Věcně shodná připomínka „ODSUN PORTÁLU TUNELU OD AREÁLU BŘEVNOVSKÉHO KLÁŠTERA“ a zmocnění zástupce veřejnosti při pořizování nového územního plánu hlavního města Prahy

- koncept a případný návrh **Územního plánu hl. m. Prahy**, o jehož pořízení rozhodlo Zastupitelstvo hl. m. Prahy svým usnesením č. 7/1 ze dne 31. 5. 2007

**Věcně shodná připomínka „ZAŘAZENÍ REZERVY PRO RAŽENOU
VARIANTU BŘEVNOVSKÉ RADIÁLY“ a zmocnění zástupce veřejnosti
při pořizování nového územního plánu hlavního města Prahy**

Výřez z konceptu územního plánu s vyznačenými portály Břevnovské radiály

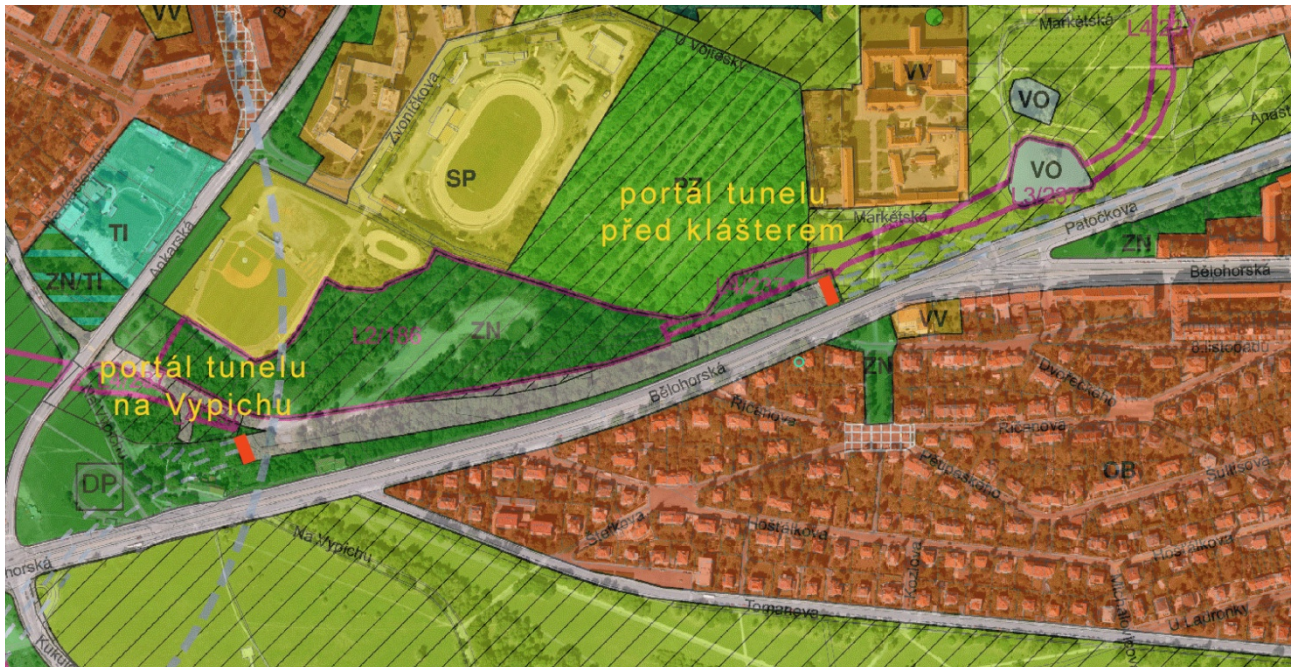
Nesouhlasíme s umístěním portálu tunelu z Břevnovské radiály v těsné blízkosti cenného areálu Břevnovského kláštera.

Navrhujeme, aby byl portál tunelu odsunut co nejdále od Břevnovského kláštera, nejlépe ke křižovatce Vypich.

Portál se dle konceptu nového UP nachází cca 50m západně od křižovatky ulice Markétská a Bělohorská na pozemku katastrálního území Břevnov č.p. 3017.

- 1) Portál zcela evidentně poškozují historickou památku Břevnovský klášter.
- 2) Již v současné době jsou v této oblasti nepřípustným způsobem překračovány hlukové limity, vyústěním Břevnovské radiály by se situace ještě zhoršila.
- 3) Odsun portálu byl dotčenými orgány, občanskými sdruženími i jednotlivými občany požadován již v připomínkách ve Zjišťovacím řízení EIA a stejně tak (jak vyplývá z citací z Dokumentace EIA) byl odsun portálu schválen v Dokumentaci k EIA Břevnovské radiále

- portál u Břevnovského kláštera
- portál u křižovatky Vypich

Výřez z konceptu územního plánu s navrženým „odsunem“ portálu směrem ke křižovatce Vypich. „Odsunutím“ dojde k tomu, že oba původní velké portály zmizí a bude potřeba pouze jeden malý.
